CC:
Onderwerp: RE: SPOED: Extra maatregelen Odebrug --> Route: IJplein - Geldersekade Amsterdam - Aanvullende verkeersmaatregelen

Onderwerp: RE: 220166 Fietsroute IJplein - Geldersekade Amsterdam - Aanvullende verkeersmaatregelen

Onderwerp: 220166 Fietsroute IJplein - Geldersekade Amsterdam - Aanvullende verkeersmaatregelen

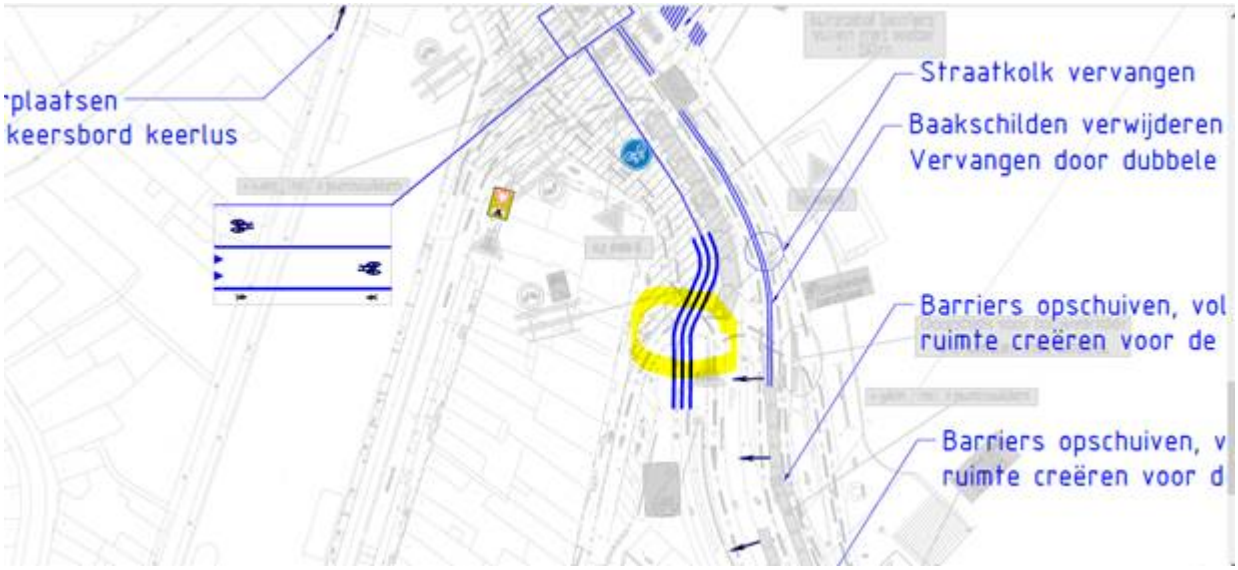
Ja bedankt voor deze mail. Ik heb een vraag t/h van de Kromme Waal. Misschien is dit nu gedekt in de tekening, maar zo lees ik het zelf niet.
Autoverkeer kan linksaf de Kromme Waal op. Deze passeert dan eerst een tweerichting-fietspad en wordt dan mogelijk nog een keer verrast door fietsers die van de Kromme Waal zelf afkomen om links direct het fietspad op te gaan. Of de automobilist hiervoor attenderen of de fiets die richting PH-kade fietst vanuit de Kromme Waal. Hier hadden jullie bewust een verkeersregelaar ingezet, maar het in de avond en het donker ook veilig en overzichtelijk zijn. links direct mee.

En misschien heb je al gereageerd naar maar volgens mij is onderstaande opmerking van juist absoluut niet de bedoeling.

- Auto's die op de Odebrug een u-turn maken en weer terugrijden naar de Pr H-kade, dmv schildjes (of nog te plaatsen barriers) faciliteren in de links af beweging voor een 'natuurlijke' invoeg mogelijkheid tussen het verkeer komende van Damrak.
